Nz. R-341/4/09

Wyjaśnienia do treści specyfikacji istotnych warunków zamówienia

*na : „Przebudowę części I piętra Szkoły Podstawowej na Centrum Rekreacyjno –
Szkoleniowe przy Szkole w Kliczkowie Wielkim”*

Opis drzwi aluminiowych(Rys. w załączeniu):

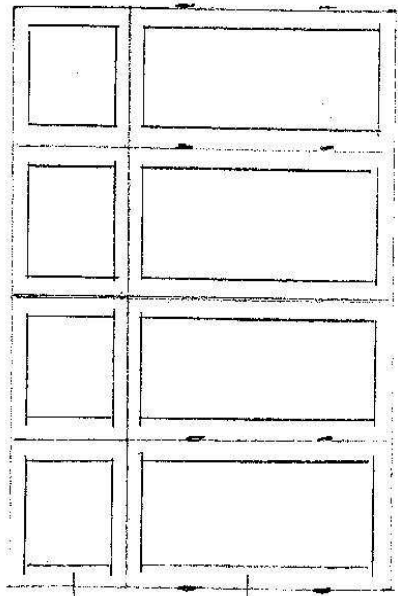
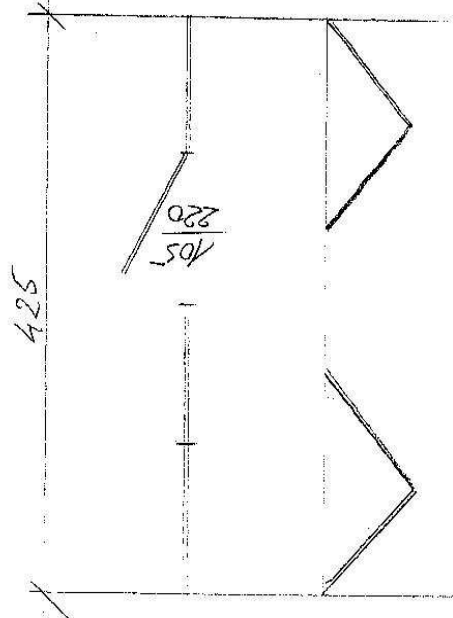
- 3) Prosimy o przesłanie rysunku i opisu (koloru, rodzaju wypełnienia itp.) drzwi aluminiowych do świetlicy ponieważ ma to istotny wpływ na ich cenę.

- *wewnętrzne*
- *kolor biały*
- *szyba pojedyncza bezpieczna P2, matowa*
- *profil aluminiowy, wzmocniony.*

- PROFIL ALUMINIOWY WZMOCNIONY
KOLOR BIAŁY
- SZYBA POŁEDYNOWA, BEZPIECZNA
TP2 I

I - COZEMNE OTWIERANIE JEDNEGO SKRZYDEŁA
JAKO DRZWI DO ŚWIETLICY

II - MOŻLIWOŚĆ ZŁOŻENIA ŚLUSZARKI
IWA ŚCIANY
